**AVIS RELATIF À LA PROTECTION
CONTRE LES EVENTUELS EFFETS NOCIFS ET NUISANCES
PROVOQUÉS PAR LES RAYONNEMENTS NON IONISANTS
GÉNÉRÉS PAR DES ANTENNES ÉMETTRICES STATIONNAIRES**

Commune : SERAING - Exploitant : TELENET GROUP

Référence exploitant : LG2152C

Rapport n° 1192 / 2024

Figure 1 : Vue en plan des lieux de séjour et des points de contrôle

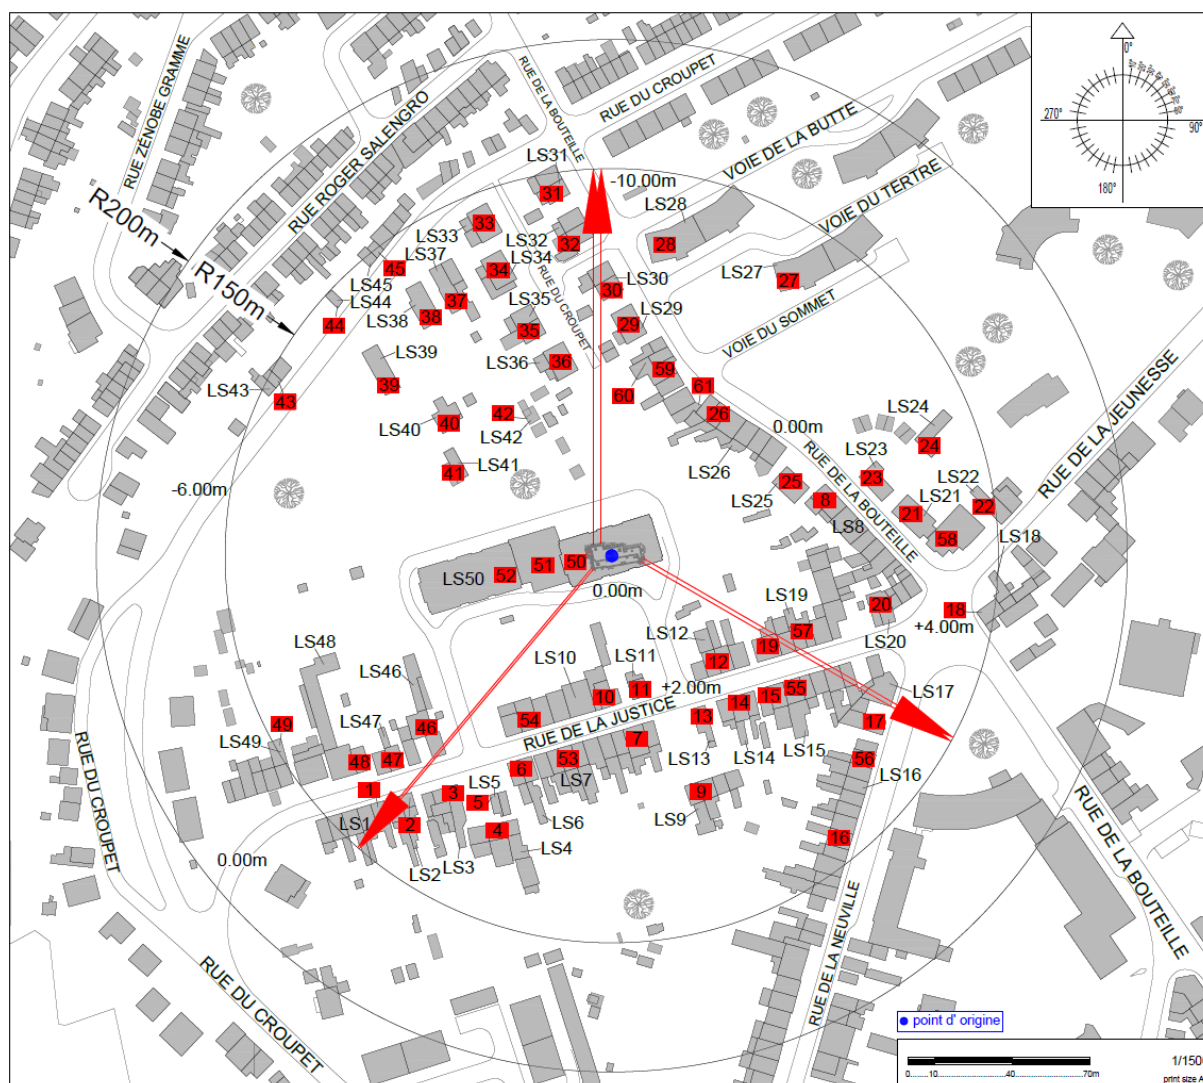
Les fréquences d'émission, la puissance rayonnée par chacune des antennes et leur gain permettent de déterminer le rayon de la zone à analyser. Tout dépassement de la limite par installation est exclu en dehors de cette zone. Le tableau 2 reprend les 35 LS² pour lesquels l'indice d'exposition est le plus élevé. Les différentes colonnes indiquent :

- le numéro du point de contrôle repris sur un des plans de la figure 1;
- le numéro du LS dans lequel se trouve le point de contrôle de la 1^{ère} colonne ;
- l'atténuation d'obstacle prise en compte pour le calcul de l'indice d'exposition dans le LS ;
- le résultat du calcul de l'indice d'exposition.

N° point de contrôle	LS	Atténuation (dB)	Indice d'exposition relatif à la limite par installation IE_i
52	LS50	3,0	0,898
61	LS26	3,0	0,741
57	LS19	3,0	0,687
26	LS26	3,0	0,602
28	LS28	3,0	0,591
55	LS15	3,0	0,502
34	LS34	3,0	0,488
32	LS32	3,0	0,480
14	LS14	3,0	0,430
37	LS37	3,0	0,418
31	LS31	3,0	0,390
33	LS33	3,0	0,385
27	LS27	3,0	0,343
20	LS20	3,0	0,326
6	LS6	3,0	0,318
46	LS46	3,0	0,307
60	LS26	3,0	0,279
17	LS17	3,0	0,272
59	LS26	3,0	0,269
19	LS19	3,0	0,262
3	LS3	3,0	0,240
56	LS16	3,0	0,232
38	LS38	3,0	0,225
5	LS5	3,0	0,221
47	LS47	3,0	0,219
30	LS30	3,0	0,217
54	LS10	3,0	0,213
53	LS7	3,0	0,210
7	LS7	3,0	0,201
2	LS2	3,0	0,201
4	LS4	3,0	0,189
29	LS29	3,0	0,180
45	LS45	3,0	0,180
48	LS48	3,0	0,178
39	LS39	3,0	0,173

En ce qui concerne les antennes de l'installation mentionnées dans le tableau 1, la distance maximale à laquelle la limite pourrait être atteinte, à l'extérieur, est égale à 158,7 m. S'il n'y a pas de LS à une distance inférieure, les antennes respectent forcément la limite d'immission.

Dans le cas des LS situés à l'intérieur des bâtiments, une atténuation d'obstacle est prise en compte et il en résulte que la distance maximale à laquelle la limite pourrait être atteinte se réduit à 112,3 m.

Figure 2 : Vue en plan des installations d'antennes dans un rayon de 300 mètres autour de l'installation faisant l'objet de la demande d'avis

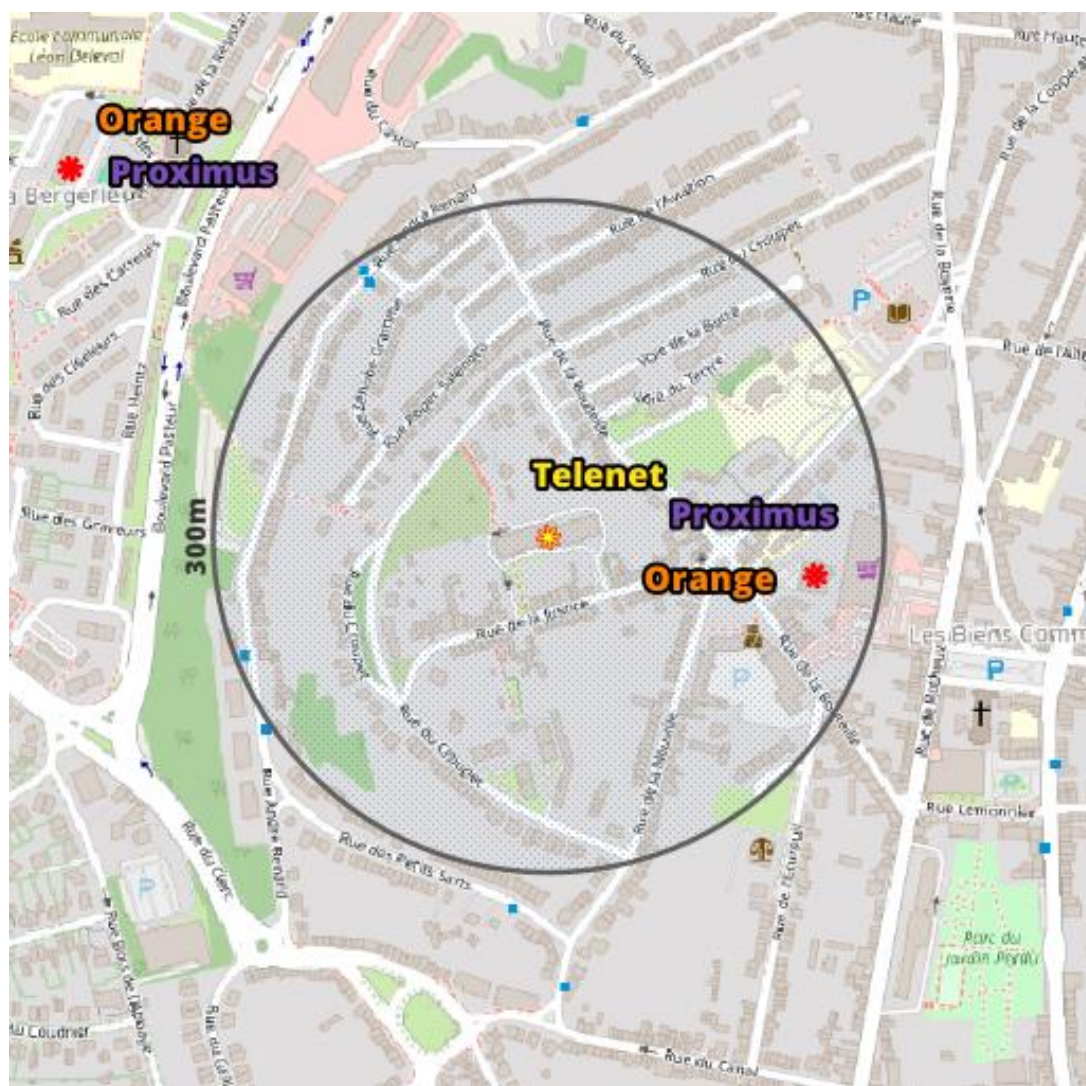
Le plan en projection verticale de la figure 2 indique la localisation des installations d'antennes émettrices stationnaires visées par le décret et situées dans un rayon de 300 mètres autour de l'installation référencée dans le paragraphe 2 et localisée au centre du cercle. Les données de localisation de ces antennes et les avis correspondant sont accessibles via le cadastre en ligne des antennes émettrices stationnaires⁶. Les installations prises en compte dans l'évaluation du respect de la limite cumulative sont les installations d'antennes émettrices déclarées en service par l'exploitant à la date du présent avis, à l'exception de l'installation référencée dans le paragraphe 2 et éventuellement d'autres installations ayant fait l'objet d'une demande d'avis à la même date et qui sont situées à l'intérieur de la zone de 300 mètres de rayon.

- il y a au plus 4 installations d'antennes émettrices stationnaires présentes dans la zone d'évaluation de 300 mètres de rayon représentée dans la figure 2, y inclus l'installation référencée dans le paragraphe 2 : la limite cumulative définie à l'article 4, §2 du décret est nécessairement respectée dans les lieux de séjour à l'intérieur de la zone d'évaluation de 300 mètres de rayon ;

Compte tenu des considérations ci-dessus, il apparaît que l'intensité du rayonnement électromagnétique généré, dans les lieux de séjour situés dans un rayon de 300 mètres autour de l'installation référencée dans le paragraphe 2, par l'ensemble des antennes émettrices stationnaires de l'ensemble des exploitants du même site d'antennes émettrices stationnaires respecte la limite fixée à l'article 4, § 2 du décret.
